ID: Codice procedura (ID_VIP/ID_MATTM): 12691

“Progetto di un impianto eolico denominato “Pitigliano” ubicato nei comuni di Pitigliano (GR) e Sorano (GR) costituito da 20 (venti) aerogeneratori di potenza nominale 7,0 MW per un totale di 140,0 MW con relative opere connesse ed infrastrutture indispensabili”

TESTO DELLE OSSERVAZIONI

IMMAGINE n. 7 Mappa della intervisibilità degli impianti eolici elaborata dall'Associazione nazionale Amici della Terra. La mappa non è aggiornata comunque rende molo bene dell'enorme impatto visivo creato dal cumulo degli impianti.

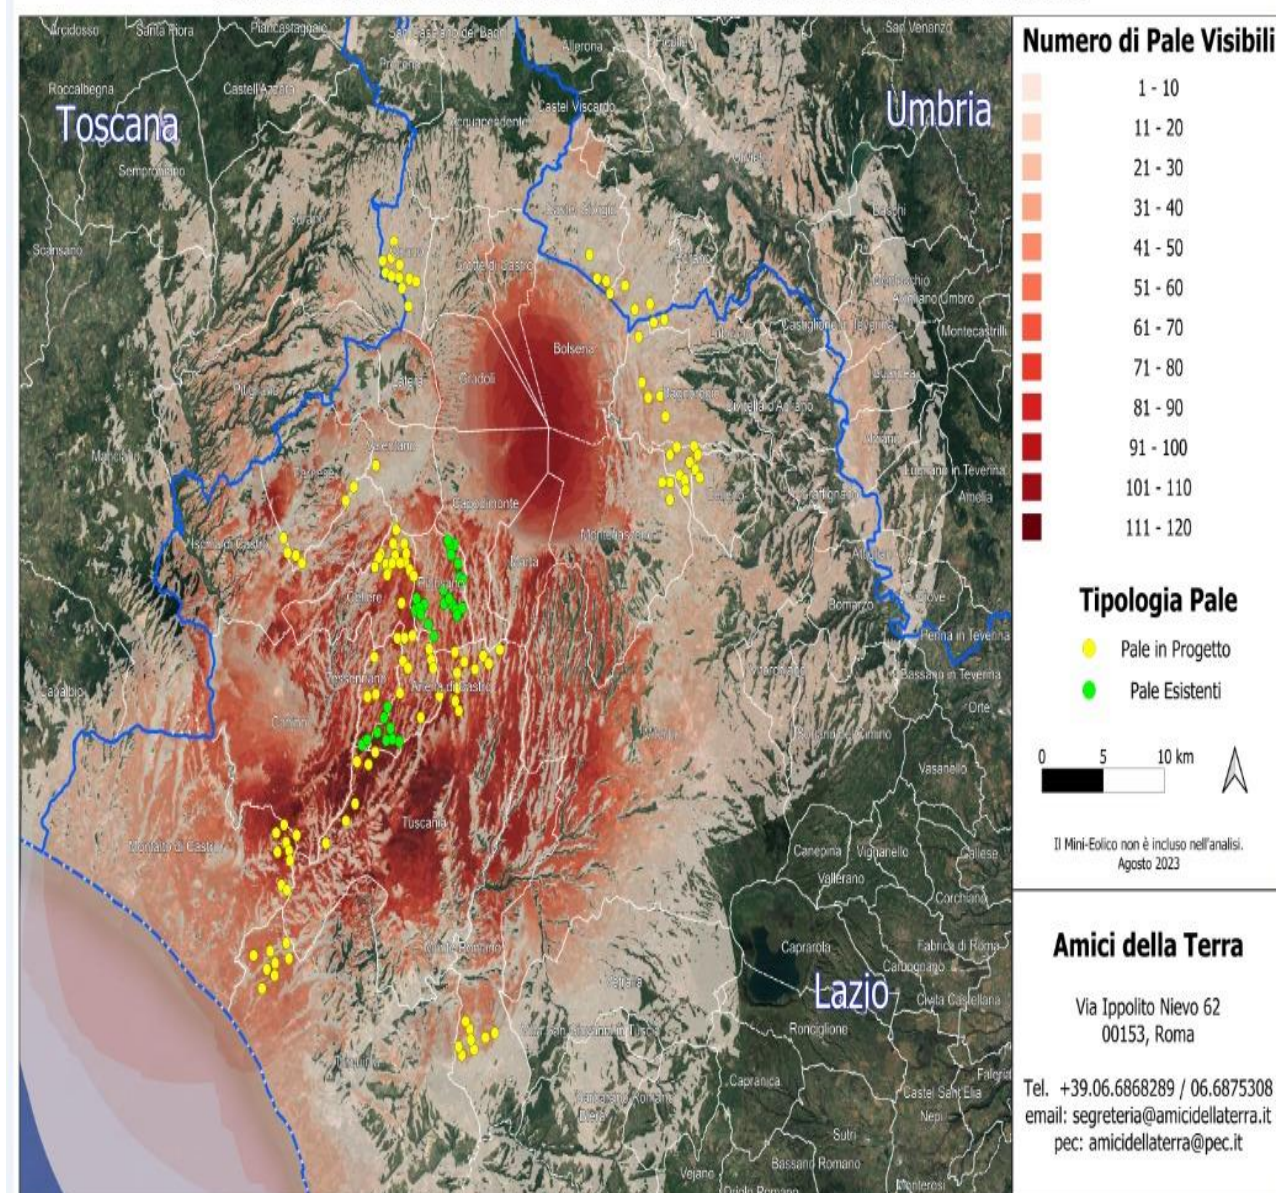
Se agli impianti eolici rappresentati qui sopra che non comprendono sia l'impianto eolico Pitigliano e le altre 14 pale del progetto eolico in verifica amministrativa sempre nel territorio di Pitigliano si aggiungono i migliaia di ettari (7000 fin'ora) di territorio occupato dagli impianti fotovoltaici e agrivoltaici e dalle altre tipologie appare chiaro il numero spropositato degli impianti FER nella bassa toscana e nella Tuscia.
